**POLÍCIA  
MILITAR**  
DE MINAS GERAIS  
**DIRETORIA DE APOIO LOGÍSTICO  
CENTRO DE MATERIAL BÉLICO**

**PEDIDO DE ESCLARECIMENTO DA EMPRESA CBC**

A empresa COMPANHIA BRASILEIRA DE CARTUCHOS – CBC, estabelecida em Ribeirão Pires, Estado de São Paulo, na Avenida Humberto de Campos, 3.220, inscrita no CNPJ/MF sob o nº 57.494.031/0001-63, apresentou PEDIDO DE ESCLARECIMENTO, em razão do Edital para Registro de preços, para aquisição de Coletes Balísticos, conforme Planejamento nº 10/2019.

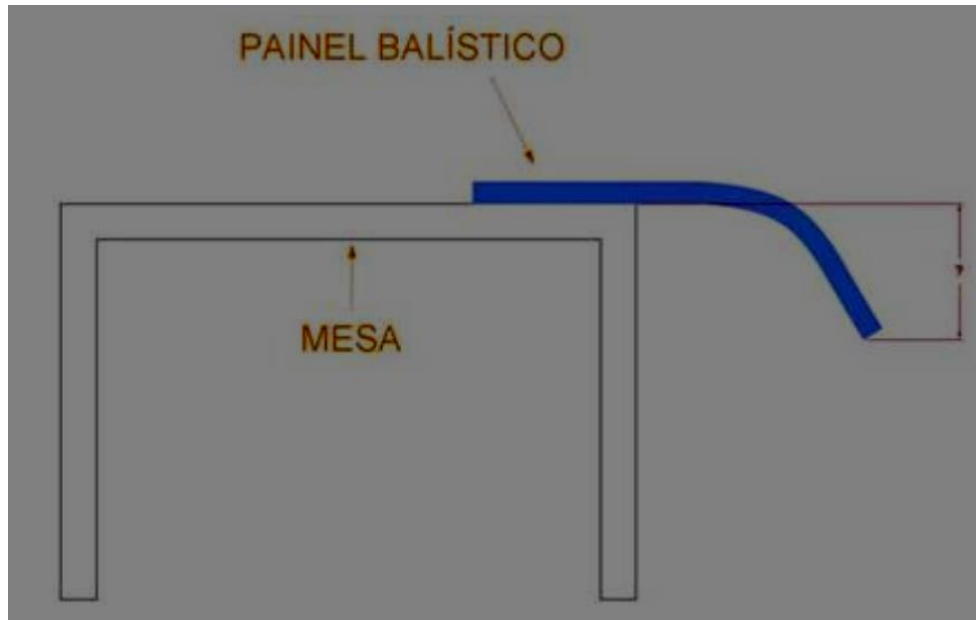
Solicitamos também confirmar se o desenho abaixo está de acordo com as medidas apresentadas nas tabelas 7 e 8 do termo de referência, e se representa a mesa que será utilizada nos testes de flexibilidade.

RESPOSTA: Sim, representa a mesa a ser utilizada e está de acordo com as medidas das tabelas 07 e 08.
